Clarificarea nr. 1 (din oficiu) la Documentația de Atribuire
PROIECTARE SI EXECUTIE "Drum Expres Suceava – Siret, Lot 3: Bălcăuți – Siret, Modernizare DN2 (România) și Modernizare M19 (Ucraina)"

Cod unic de identificare Contract: 16054368/2026/2720/SAFE

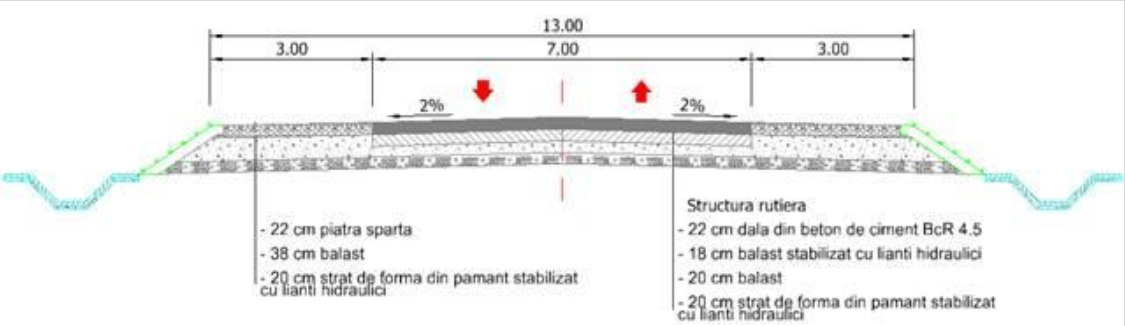
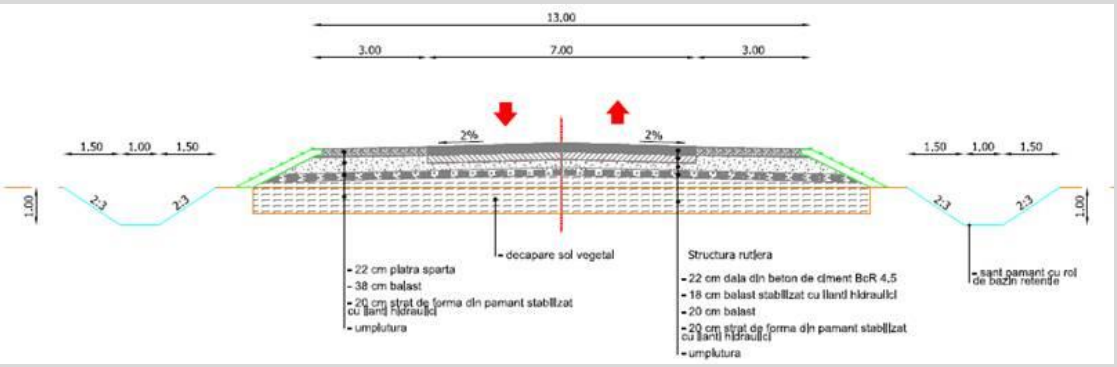
În cadrul Cerințelor Beneficiarului, cap. *Amenajare zona de stationare autovehicule de mare tonaj în zona Siret, acces DN2*, paragraful si schita de mai jos:  *La capătul zonei de stationare va fi prevăzută o zonă special amenajată pentru întoarcerea autovehiculelor, realizată sub forma unei bucle de întoarcere cu raza interioară de **12 m**. În această zonă, partea carosabilă este supralărgită la o lățime de **6,00 m**, pentru a permite manevrele în siguranță ale vehiculelor de mare tonaj.* **se modifică după cum urmează:**  *La capătul zonei de stationare va fi prevăzută o zonă special amenajată pentru întoarcerea autovehiculelor, realizată sub forma unei bucle de întoarcere cu raza interioară de **11 m**. În această zonă, partea carosabilă este supralărgită la o lățime de **7,00 m**, pentru a permite manevrele în siguranță ale vehiculelor de mare tonaj.*
